HENVENDELSER MODTAGET I HØRINGSPERIODEN

FORSLAG TIL TILLÆG 1 TIL LOKALPLAN 489 NUUKS PLADS

Offentlig høringsperiode fra den 7. december 2020 til den 8. februar 2021.

Illustration: Orange markering viser felt der er 1,6 meter højt og trukket 3 meter tilbage fra facader.

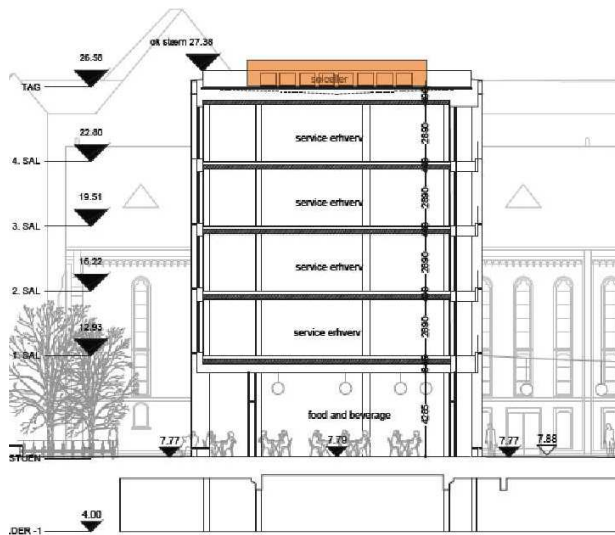
Bygherre ønsker at der i lokalplanen gives mulighed for, at der kan placeres tekniske installationer med en maksimal højde på 1,6 meter inkl. afskærmning, på et område placeret 3 meter inde på taget målt fra facader.

Tekniske anlæg dimensioneres, placeres og afskærmes, således at krav i Vejledning fra Miljøstyrelsen, "Ekstern støj fra virksomheder" nr. 5/1984 er opfyldt, såvel på omkringliggende eksisterende boligfacader, nye boligfacader som på udendørs opholdsarealer.

Illustration: gul facade = facade f, og lys grøn facade = facade h. Orange pil markerer område for port/døre til cykelrum. Blå pil markerer område for mulig port/dør til bagvedliggende cykeltrampe/rampe.

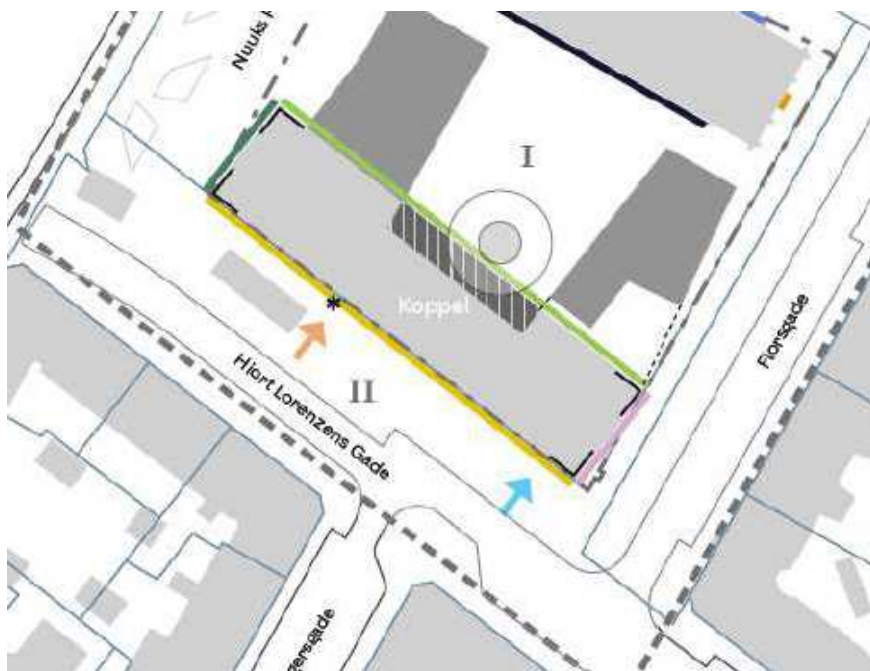
Sætningen udvides: Der kan derudover i stueetagen langs facade f og h indsættes portlåger til varelevering, affald og bagvedliggende cykeltrampe/rampe.

Illustration: mod byrummet er stueetagen dobbelthøj. Facadens åbenhed for stueetagen, strækker sig således over stue og mezzanin-etage.

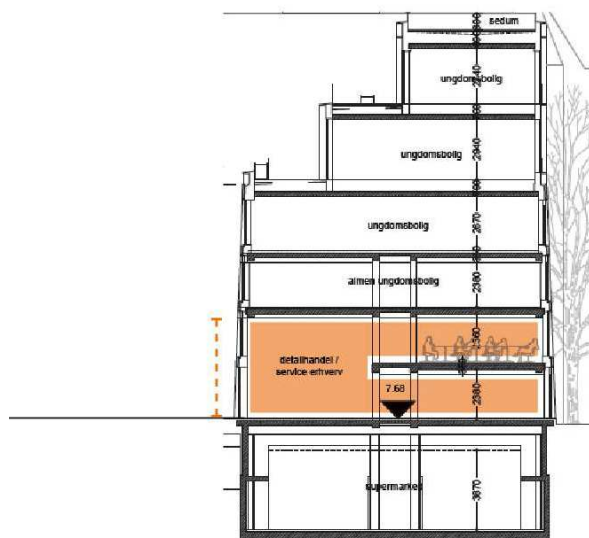
Bygherre ønsker at der i lokalplanen gives mulighed for en større åbenhed i stueetagens facade mod det nye byrum, og samtidig understøtte lokalplanens anvisning om transparente og inviterende stueetager. Samtidig vil det afspejle at rummet bagved facaden er dobbelthøjt jf. illustration nedenunder.

Bygherre ønsker at der gives mulighed for åbninger i modulets fulde bredde i stueetage og på 1.sal, på i alt 13,5 m, hver etage for sig.

Illustration: t.h.: Sideindgang til supermarkedet, 2 moduler = 4,5m. t.v.: Placering af sideindgang.

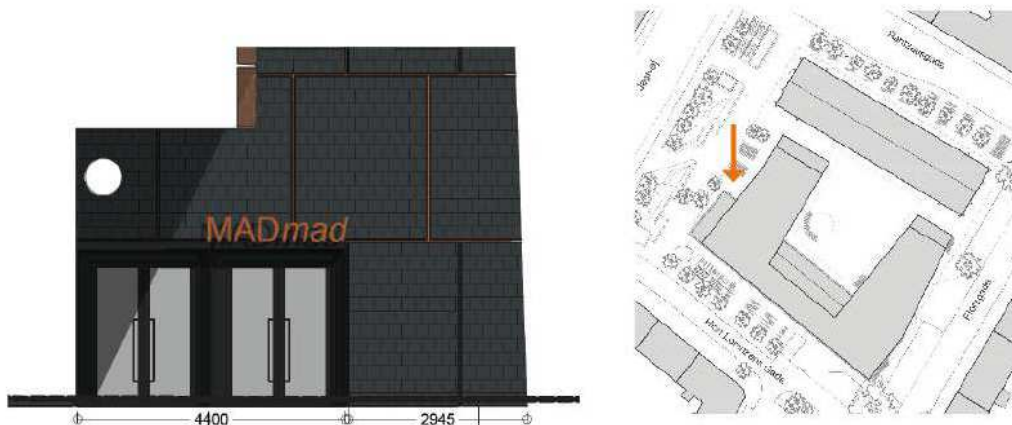
Bygherre ønsker, at min. bredde (4 m) ændres for sideindgang til supermarked så det går op med modulmålet på 2x2,25m = maks. 4,5 meter, eller blot defineret ved 2 moduler.

Illustration: Røde linjer = løbende meter facadelængde i regnestykke, dvs. eksklusive portåbninger og begrønnede gavle. Blå linjer = løbende glasmeter.

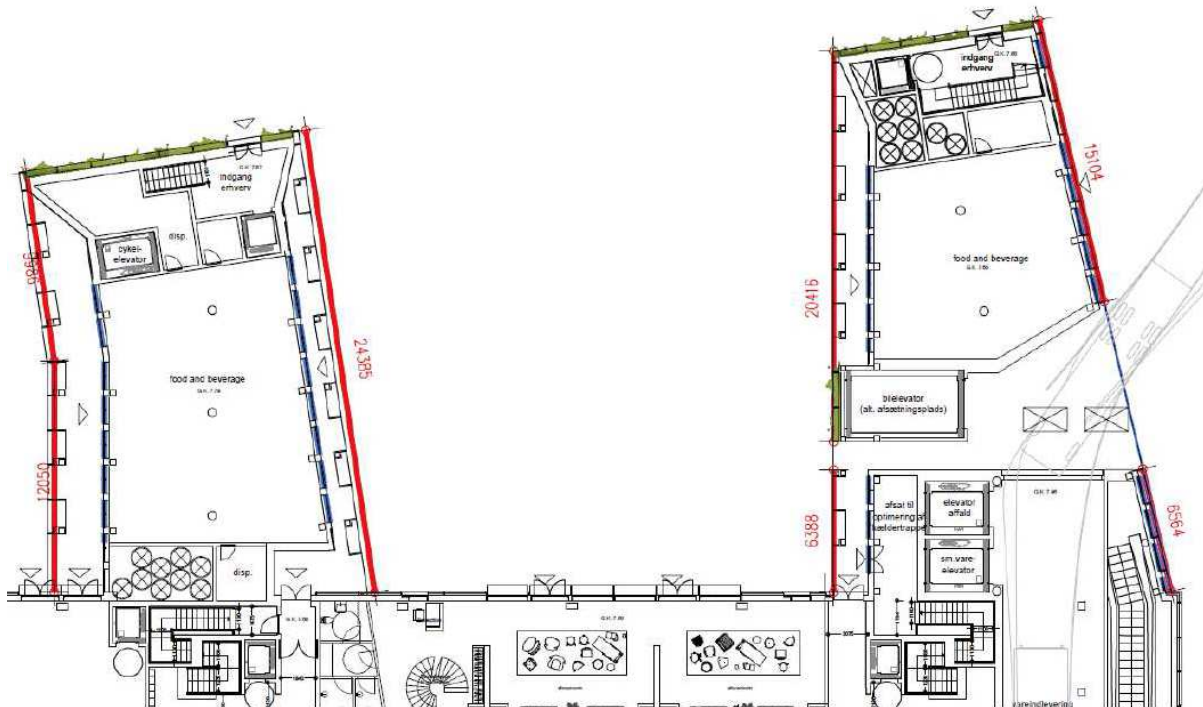
Da procentsatsen blev sat i lokalplanen, var vi ikke opmærksom på at udregningen udregnes pr. løbende meter for hele facadestykket. Det betyder ved opmåling at den reelle grad af transparens pr. løbende meter er 50%. Dette var en ren beregningsfejl, og repræsenterer ikke en ændring af projektets transparens i stueetagen.

Bygherre ønsker at procentsatsen ændres til 50%.

Illustration: Markeret med gult, facadestrækning mod Metropladsen der rykkes 38 cm mod vest.

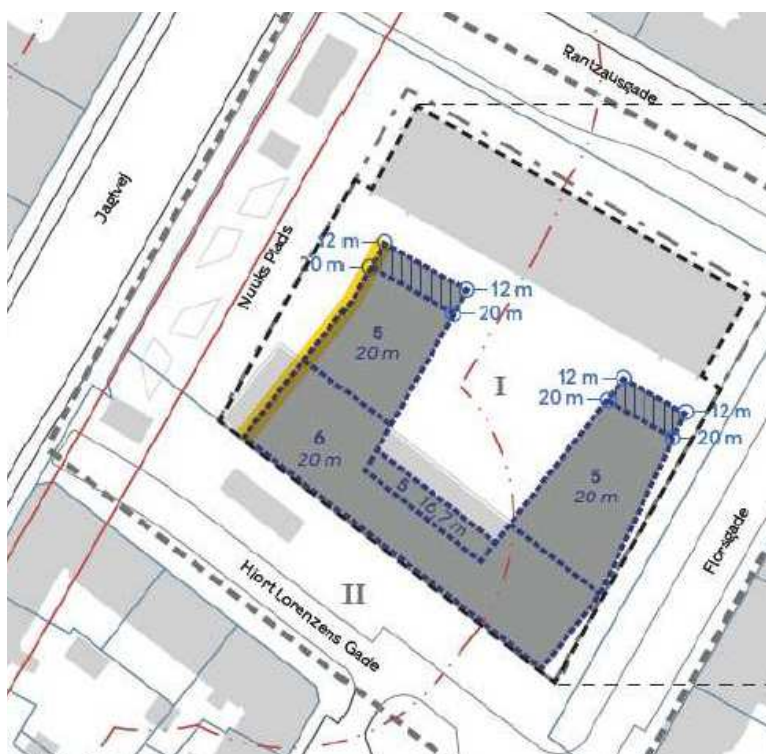
I den videre projektering og detaljering af projektet, er det erfaret, at bærelinjen i det eksisterende Koppels Magasin ligger længere fremme mod Metropladsen end først antaget. Det er derfor nødvendigt at rykke facadelinjen mod vest med 38 cm for at sikre tilstrækkelig plads til isolering i facaden.

Til orientering, gøres husdybden i Metrofløjen ikke dybere, men parallelforskydes.

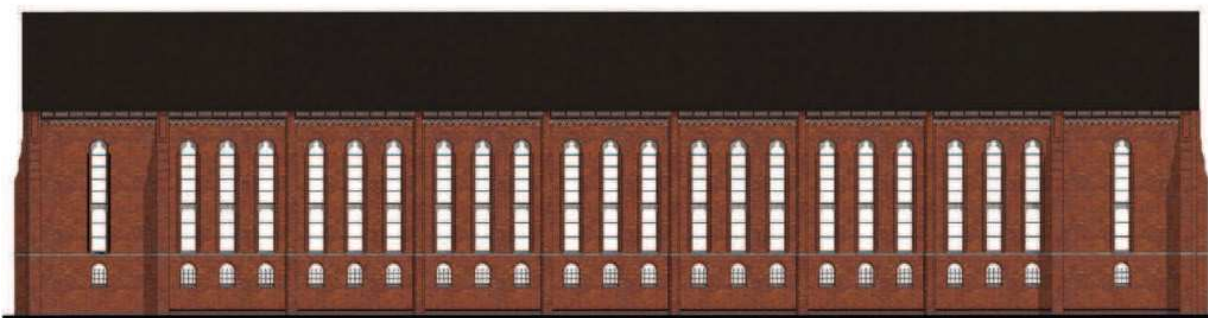
De nye dørhuller i stueetagen mener vi derfor skal udformes, så de bidrager til at bygningen som helhed opnår en ny, balanceret helhed mod fokus på at signalere "velkommen indenfor".

Landsarkivets facade mod Rantzausgade

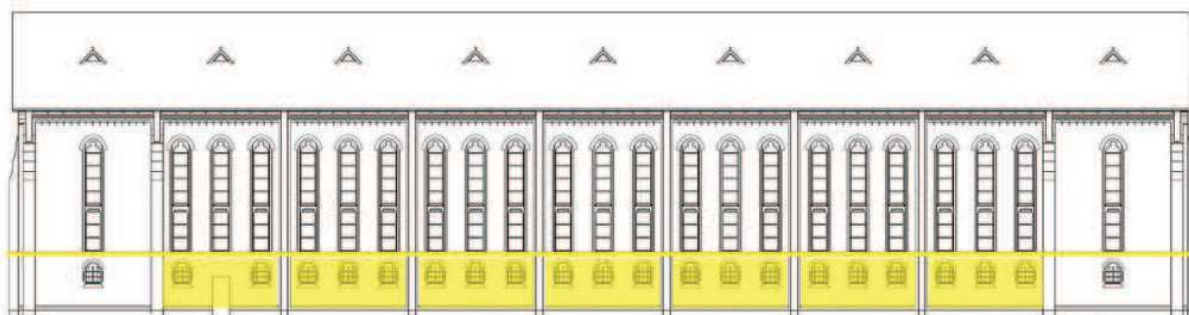
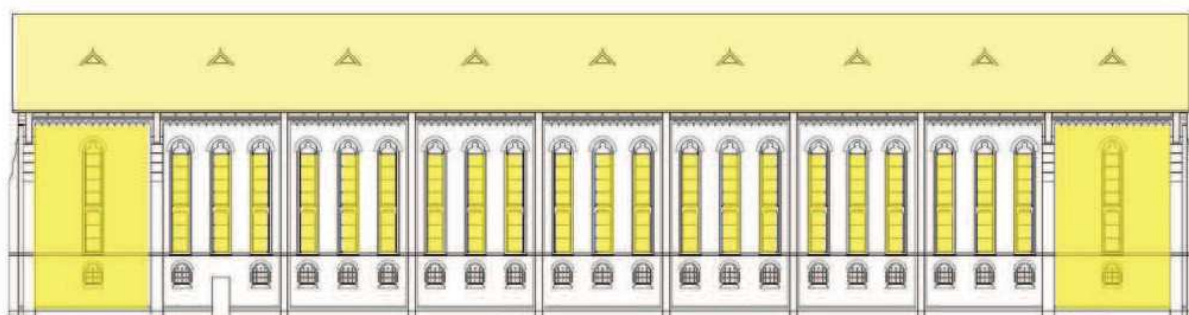
Vi er derfor uenige med Københavns Kommune og dem, der mener, at bygningens tunge base og afvisende facade med de tilgitterede "borggittervinduer" er væsentlige at bevare eller endog slet ikke må ændres! Lige store åbninger mod begge sider – både mod syd mod solen og mod nord, hvor mange går forbi – er til gengæld afgørende vigtigt, når så stort og så karakterfuldt et hus bliver åbnet op for kvarteret beboere.
